REPLACEMENT DES ATTACHES DE LA POIGNÉE DU WCL

Version initiale

09-26-2019

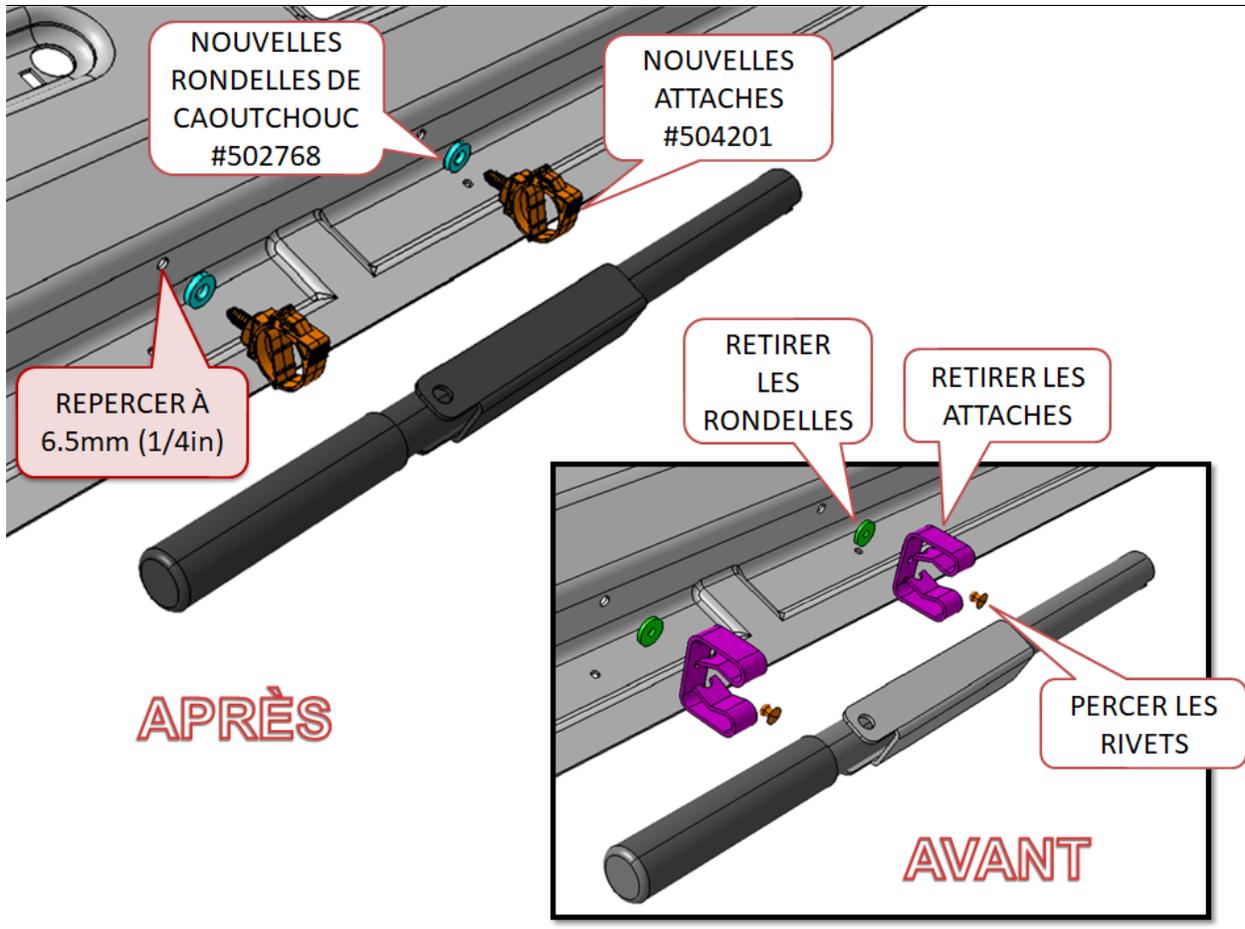
1. Installer les nouvelles attaches de poignée de l'élévateur de fauteuil roulant (WCL).
 - Percer la tête des rivets au centre des attaches à remplacer.
 - Retirer et jeter les attaches.
 - Retirer et jeter les rondelles de caoutchouc.
 - Repercer les orifices de montage à 6.5mm (1/4po).
 - Insérer les 2 nouvelles attaches **504201** (insérer 2 nouvelles rondelles de caoutchouc **502768** entre les attaches et la porte).
